**Европейская экономическая комиссия****Комитет по внутреннему транспорту****Всемирный форум для согласования правил  
в области транспортных средств****Сто девяносто вторая сессия**

**Соглашение 1958 года:****рассмотрение проектов поправок к существующим  
правилам ООН, представленных GRSG****Предложение по дополнению 1 к поправкам серии 05  
к Правилам № 46 ООН (устройства непрямого обзора)****Представлено Рабочей группой по общим предписаниям,  
касающимся безопасности\***

- i) Контур отражающей поверхности окружен защитным корпусом.
- ii) При определенном положении регулировки отражающая поверхность выступает за пределы защитного корпуса.
- iii) Контур отражающей поверхности не окружен защитным корпусом.

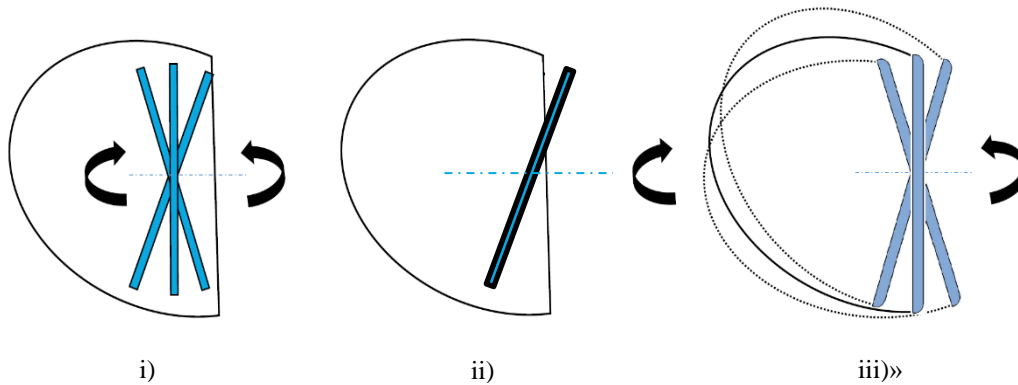
Пункт 6.1.1.2 изменить следующим образом:

В тех случаях, когда контур отражающей поверхности окружен защитным корпусом, радиус кривизны “с” по периметру корпуса во всех точках и во всех направлениях составляет не менее 2,5 мм, как показано на рис. i) ниже.

В тех случаях, когда отражающая поверхность выходит за пределы защитного корпуса при любом положении регулировки (рис. ii) ниже), радиус кривизны “с” по периметру, выходящему за пределы защитного корпуса, составляет не менее 2,5 мм, а отражающая поверхность входит в защитный корпус под воздействием силы в 50 Н, прикладываемой к наиболее выступающей точке по отношению к защитному корпусу в горизонтальном направлении, приблизительно параллельно продольной средней плоскости транспортного средства.

В тех случаях, когда контур отражающей поверхности не окружен защитным корпусом, причем независимо от положения регулировки, радиус кривизны “с” по периметру корпуса составляет не менее 2,5 мм во всех точках и во всех направлениях применительно к контуру выступающей части, как показано на рис. iii) ниже.

«Рис. 9.1

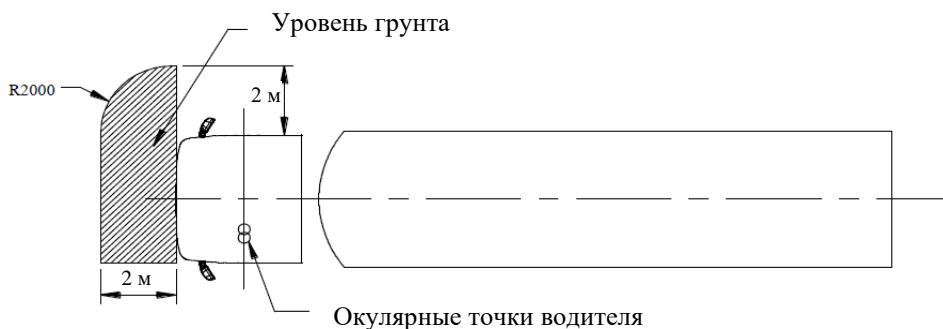
Рис. 9 пронумеровать как рис. 9.1 и изменить следующим образом:

«15.2.4.6.1 Поле обзора должно быть таким, чтобы водитель мог видеть по крайней мере часть ровной горизонтальной дороги, которая в случае транспортного средства с боковым расположением руля ограничена:

- a) поперечной вертикальной плоскостью, проходящей через крайнюю точку передней части транспортного средства;
- b) поперечной вертикальной плоскостью, проходящей на расстоянии 2000 мм перед плоскостью, указанной в подпункте а);
- c) продольной вертикальной плоскостью, параллельной продольной вертикальной средней плоскости, проходящей через крайнюю боковую точку транспортного средства со стороны водителя;
- d) продольной вертикальной плоскостью, параллельной продольной вертикальной средней плоскости, находящейся на расстоянии

2000 мм за пределами крайней боковой точки транспортного средства со стороны, противоположной водителю; и

- e) фронтальная часть этого поля обзора со стороны, противоположной водителю, может быть закруглена до радиуса 2000 мм (см. рис. 9.1).

«Рис. 9.2

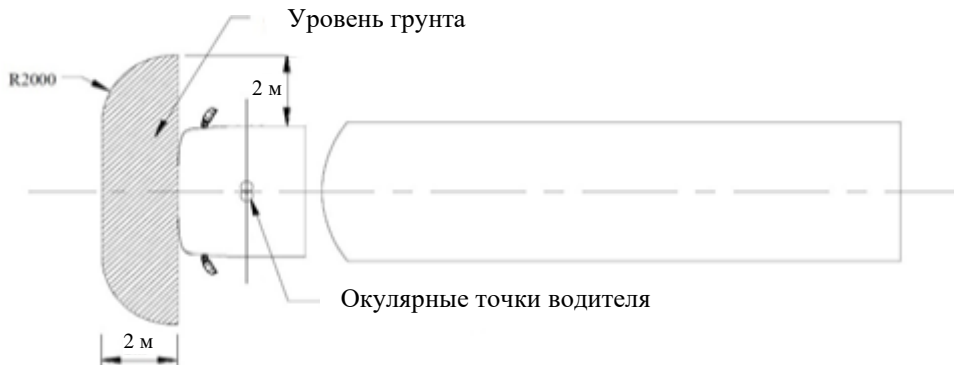
Включить следующий новый рис. 9.2:

Поле обзора должно быть таким, чтобы водитель мог видеть по крайней мере часть ровной горизонтальной дороги, которая в случае транспортного средства с центральным расположением руля ограничена:

- f) поперечной вертикальной плоскостью, проходящей через крайнюю точку передней части транспортного средства;
- g) поперечной вертикальной плоскостью, проходящей на расстоянии 2000 мм перед плоскостью, указанной в подпункте а);
- h) продольной вертикальной плоскостью, параллельной продольной вертикальной средней плоскости, находящейся на расстоянии 2000 мм за пределами крайних боковых точек транспортного средства с обеих сторон; и
- i) фронтальная часть этого поля обзора с обеих сторон может быть закруглена до радиуса 2000 мм (см. рис. 9.2).
